Mémoire

Réf. DAT-1446-MEMO-030-D • 6/01/2012

Prolongement métro 4 phase 2

Réponse à l'avis de l'Autorité Environnementale émis le 23 novembre 2011

Figure : positionnement des sondages réalisés en 2010

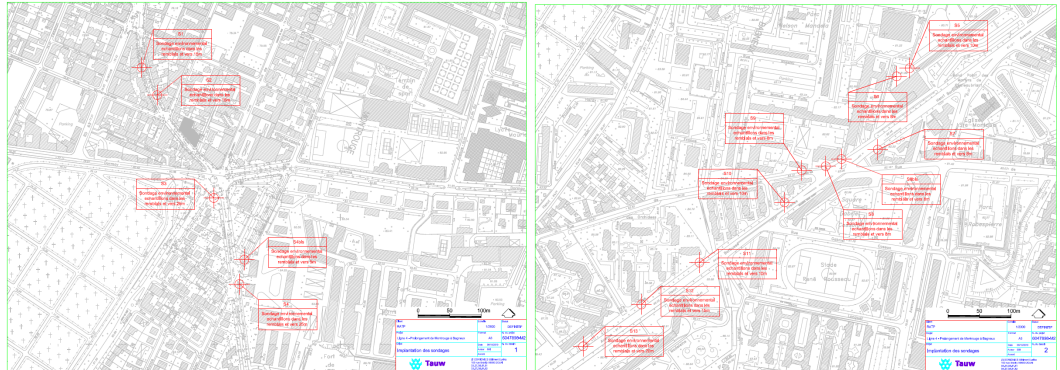
« - préciser les concentrations en matières polluantes des 330 000 m³ de terres à excaver pour la construction du tunnel, des stations et des ouvrages de service, caractériser ces terres selon qu'elles sont inertes ou non, dangereuses ou non, fournir pour celles qui ne sont pas inertes une liste des centres spécialisés susceptibles de les accueillir compte tenu des volumes concernés ;

Les recherches ont été effectuées en trois étapes :

- I. *une étude historique et documentaire analysée en décembre 2009 ;*
- II. *des investigations sur site sous forme de sondages avec un maillage lâche (13 points) réalisés au second semestre 2010 afin de déterminer les points sensibles et un ordre de grandeur des pollutions suspectées ;*

- III. *des sondages avec maillage plus resserré (31 points répartis comme suit : tous les 100m environ au droit de la zone de tunnel et tous les 50m environ au droit de la future tranchée ouverte) au quatrième trimestre 2011 pour quantifier les proportions de terres polluées.*

Les sondages de cette dernière campagne (étape III) ont été analysés très récemment. Ils permettent d'évaluer une fourchette haute des volumes à excaver par catégorie d'ISD. En tenant compte des cas les plus défavorables (si un sondage indique une pollution, il est pris l'hypothèse que les terres sont polluées jusqu'au sondage « propre » suivant) les constatations suivantes peuvent être établies :

- il n'y a pas trace de déchets nécessitant d'être envoyés en Installation de Stockage des Déchets Dangereux (ISD D) ;
- une proportion inférieure à 15% pourrait devoir être évacuée en ISD Non Dangereux ;
- une proportion inférieure à 9% pourrait être évacuée en ISD Inertes acceptant les terres sulfatées ;
- le restant, représentant plus de 76% des terres excavées, seraient *a priori* inertes ;

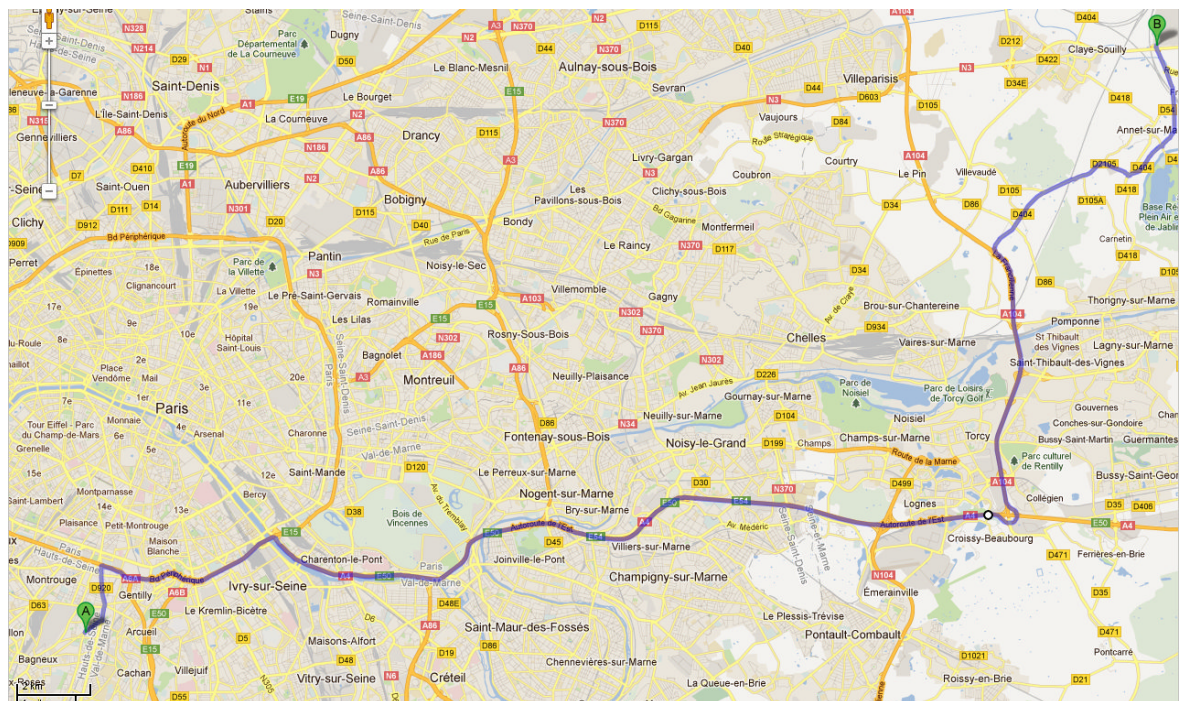
- analyser la faisabilité du transport des terres excédentaires par rail à partir d'un site de chargement ferroviaire accessible facilement par camion depuis le chantier, préciser les itinéraires urbains envisageables pour évacuer ces terres et approvisionner le chantier par camions, évaluer les impacts de ces transports, notamment en ce qui concerne la circulation générale et les riverains ;

Le schéma de circulation des camions pour évacuer les déblais pourrait être le suivant : le cheminement systématique consisterait à rejoindre le Boulevard Périphérique (BP) parisien, via l'axe RD920 (sur moins de 2 km) afin de limiter les nuisances sur le réseau routier secondaire, puis à emprunter au maximum les grands axes autoroutiers jusqu'à destination.

L'itinéraire des camions depuis les zones de production de déblais jusqu'à la RD920 se fera par les routes secondaires les plus directes (avenue Dormoy, avenue de Stalingrad, rue Naudin, avenue Hugo, rue des Meuniers, avenue Pasteur et rues perpendiculaires à l'avenue Barbusse). La cinquantaine de camions quotidiens (en moyenne⁴) se répartirait sur les 8 sites d'extraction : ainsi, en moyenne 6 à 7 camions interviendraient chaque jour sur chaque site du chantier⁴.

L'exemple ci-dessous est fourni pour le transport vers Claye-Souilly (*qui représente la majorité de ces transports en phase 1*) : les axes empruntés sont RD920, Boulevard Périphérique, A4 et A104.
